CONERGE A Engenharia das NRs	 suzano	SUZANO PAPEL E CELULOSE	
RELATÓRIO DE INSPEÇÃO NR-11		Relatório 11-0917	Página 1
		Obra 10110	Revisão 0

INSPEÇÃO DE INTEGRIDADE CONFORME NR-11

200PTR001 - MELT 15 TON CESEMAN

13.1 - PLANILHA DE INSPEÇÃO

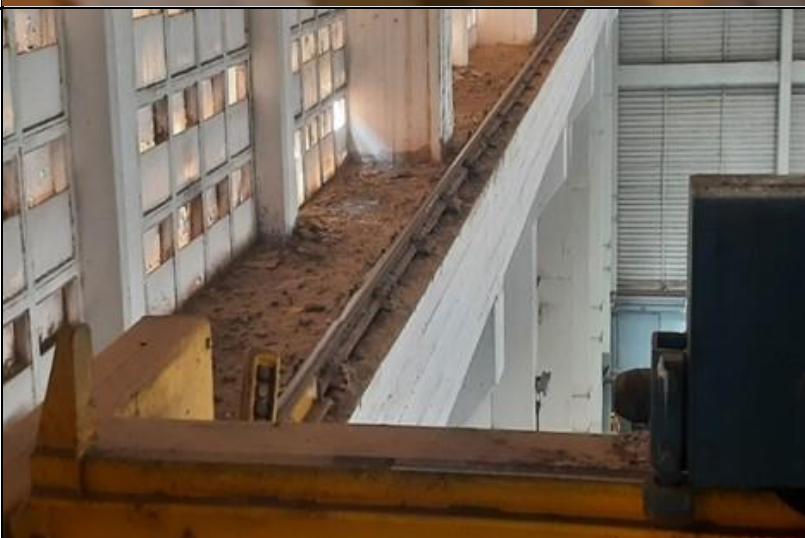
4	ACESSO- INTEGRIDADE	EXTERNO	Foi evidenciado que a escada de acesso ao equipamento apresenta uma inclinação inadequada, o que compromete as condições ideais de segurança.	Necessário adequar escada de acesso ao equipamento de modo que a escada não se encontre inclinada, a fim de preservar integridade física dos trabalhadores.	P-1	
5	PAINEL ELÉTRICO - INTERGRIDADE	EXTERNO	Foi evidenciado que o painel elétrico encontra-se com ausência de sinalização de segurança.	Necessário instalar sinalização do painel quanto ao perigo de choque elétrico e restrição de acesso por pessoas não autorizadas.	P-3

CONERGE A Engenharia das NRs		RELATÓRIO DE INSPEÇÃO NR-11				suzano
Cliente:		Suzano Papeis e Celulose	Data:	06/12/2024	LEGENDA DE PRIORIDADE:	
Identificação / Tag:		L1GB01-200PTR001	Nº do Relatório:	11-0917	P0 = Crítico	
Serviço:		NR-11	Norma de Ref.:	Conforme Portaria MTPS 505, de 29 de abril de 2016	P1 = Prioridade Alta	
					P2 = Prioridade Média	
					P3 = Prioridade Baixa	
Nº	LOCAL INSPECIONADO	TIPO DE INSPEÇÃO	SITUAÇÃO ENCONTRADA	RECOMENDAÇÃO	PRIORIDADE	FOTO
11	GANCHO MOITÃO - TRAVA	EXTERNO	Foi evidenciado que a trava do moitão encontra-se em danificada, não fechando completamente.	Necessário substituir a trava do moitão	P-1	
12	DROMO - INTEGRIDADE	EXTERNO	Foi evidenciado que o dromo encontra-se em bom estado de conservação.	NADA CONSTA	-	
13	SINAL SONORO - INTEGRIDADE	EXTERNO	Foi evidenciado que o equipamento possui sinal sonoro em bom estado de conservação.	NADA CONSTA	-	
14	SINAL LUMINOSO - INTEGRIDADE	EXTERNO	Foi evidenciado que o equipamento não possui sinal luminoso.	Necessário instalar sinal luminoso no equipamento.	P-1

15	PLAQUETA - INTEGRIDADE	EXTERNO	Foi verificado que a ponte rolante não possui plaquetas contendo seus dados técnicos.	Necessário providenciar plaqueta de identificação da ponte rolante conforme a norma.	P-1
